L.dz. SZW.DZI.262.114/02/PN/WU/2021

**WYJAŚNIENIA TREŚCI  
SPECYFIKACJI ISTOTNYCH WARUNKÓW ZAMÓWIENIA**

Dotyczy: postępowania o udzielenie zamówienia publicznego, prowadzonego w trybie przetarg nieograniczony na:  
**Zakup nowoczesnego tomografu komputerowego wraz z adaptacją pomieszczeń ZDO Szpitala  
Wojewódzkiego w Suwałkach** – znak sprawy **02/PN/WU/2021**.

**Pkt. nr 44 Część A**

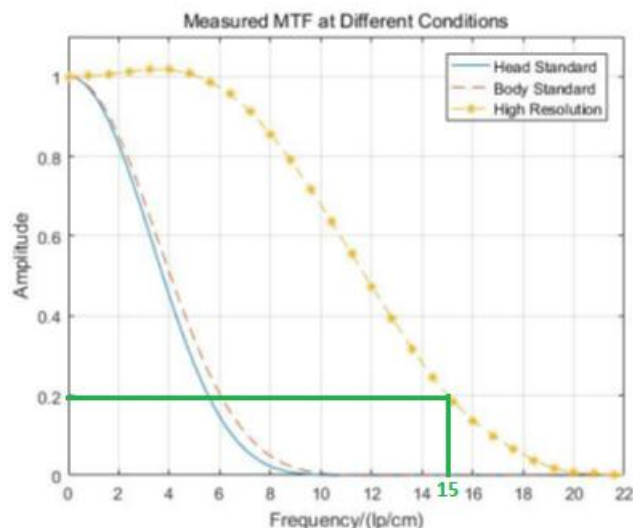
W punkcie 44, części A „Parametry ogólne” Załącznika nr 6 do SWZ, Zamawiający wymaga maksymalnej rozdzielczości wysokokontrastowej [pl/cm] dla min. 128 warstw w czasie pełnego skanu w zapisie spiralnym w matrycy 512 x 512 w płaszczyźnie XY w polu akwizycyjnym 50cm dla 2 % krzywej MTF [pl/cm]. Opisany ww. parametr jest wartością marketingową, która w sposób sztuczny ogranicza konkurencyjność.

Pragniemy poinformować, iż dysponujemy wartościami pomiaru przy punkcie 0%, 10% i 50% MTF, zmierzone przy 120 kV, czas obrotu 2s. Dla punktu 0% MTF rozdzielczość wysokokontrastowa wynosi: 20 pl/cm (zgodnie z datasheet).

Producent ponadto dysponuje poniższym wykresem, który pozwala na potwierdzenie spełniania wymaganych przez Zamawiającego wymogów (15 pl/cm jest już spełniane dla w punkcie ok. 20% MTF <zgodnie z poniższym wykresem, naniesiona wartość na zielono>, więc w punkcie 2% MTF wartość ta jest zbliżona 18-19 pl/cm):

Wobec powyższego, prosimy o dopuszczenie systemu spełniającego podane przez producenta parametry, tj. wartości rozdzielczości wysokokontrastowej przy 0% MTF z zapewnieniem spełniania minimum wymaganego przez Zamawiającego przy 2% MTF.

**Odpowiedź: Zamawiający dopuszcza.**
